WYJAŚNIENIA TREŚCI SPECYFIKACJI WARUNKÓW ZAMÓWIENIA

Likwidacja zaniżeń i wymiana odcinka nawierzchni bitumicznej drogi powiatowej nr 3253P na odcinku Gadowskie Holendry – Sarbicko

numer postępowania nadany przez Zamawiającego: **ZDP.271.05/2026**

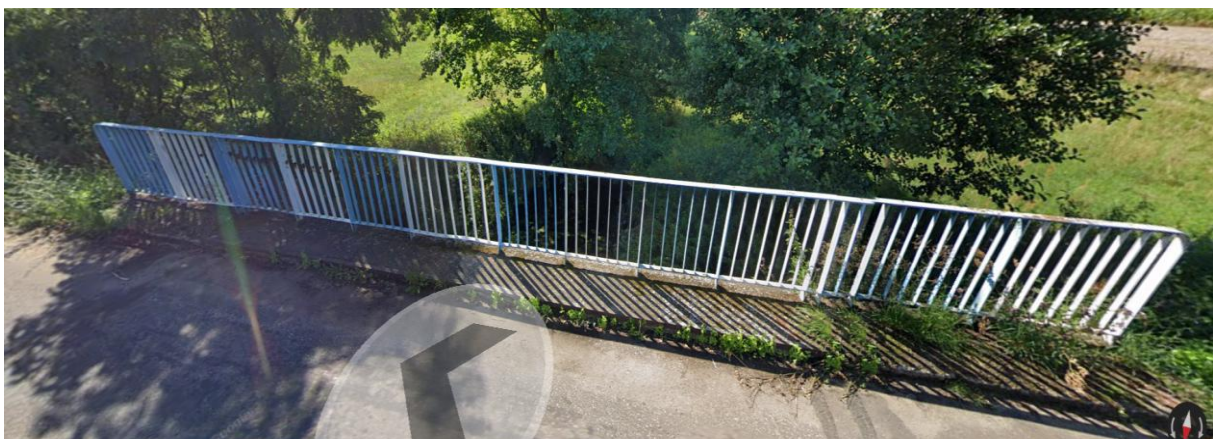
Poz. 13 kosztorysu ofertowego – prosimy o podanie powierzchni do oczyszczenia i pomalowania oraz rysunek lub zdjęcie barier istniejącego mostu.

Zamawiający wyjaśnia iż istniejące bariery na obiekcie mostowym to bariery drogowo – mostowa typu U-11a o długości 2x13x0,9m

składające się z:

1. **pochwyty o szerokości 9 cm**
2. **szczebliny o szerokości 4 cm x 89 szt. na każdej stronie**
3. **pas dolny o szerokości 5 cm**

Zgodnie z poniższą dokumentacją fotograficzną:
